Gribskov kommune
Anne-Mette Hüls Dyrmosé

Vurdering af ønske om digegennembrud (DigelID: 6386, matrikel 1cr Høbjerg by)

Fig.1. placering af diget, med højdekurverne indtegnet ekvidistans er 0,25 m. Med blå pil er placering af diget angivet. Rød strækning med et godt bevaret dige, blå strækning hvor diget fremstår som en terrænforskel.

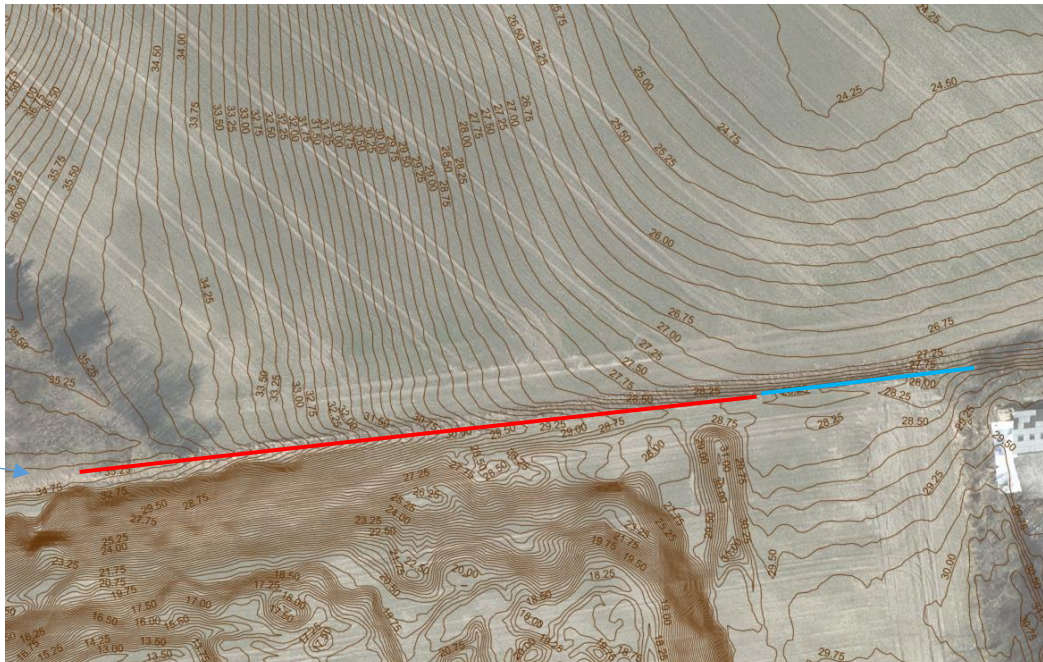
Ud fra original 1 kort fra 1813 ses det at diget er et udskiftningsdige. Det går fra Høbjerg by mod øst til grænsen til Ammendrup ejerlav mod vest (se fig.2). Der er tale om et jorddige der ligger ca. 0,5-1 m over marken. Den vestlige del af diget fremstår mere tydeligt såvel, mod nord som mod syd (se fig.1), mens den østlige del af diget fremstår mere tydeligt mod nord, men kun svagt mod syd.

Kulturhistorisk.: Diget fremstår på del af strækning tydeligt, og på del som en terrænforskel. Diget har en kulturhistorisk værdi da der er tale om et udskiftningsdige.

Museum Nordsjælland mener eftergennemgang af sagen, at der ikke bør gives dispensation til dige gennembruddet. Dette skyldes, at der reelt er tale om en digenedlæggelse (gennembrud på 209 m), at diget ikke kan reableres efter anlægsarbejdet, og at diget har en vis kulturhistorisk- og landskabelig værdi.

Fig. 2 original 1 kortet fra 1813-1860, med blå pil er diget markeret.

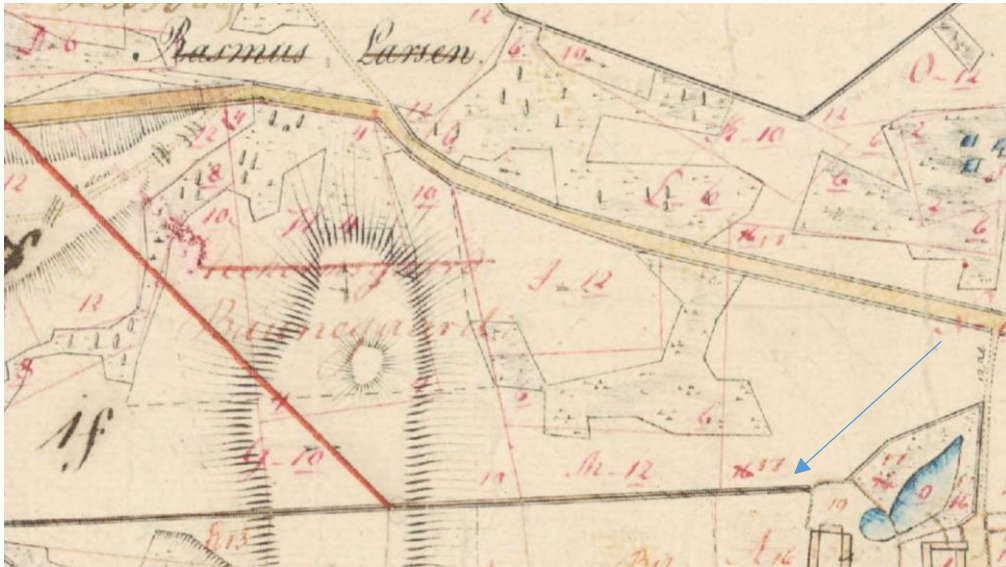
Landskabelig betydning.: Diget og matrikulering fremstår (matriklerne 1 cr og 1f Højbjerg), som det ses på original 1 kortet fra 1813-1860 (fig.2). Endelig indgår diget landskabet omkring den ikke udskiftet Højbjerg landsby.
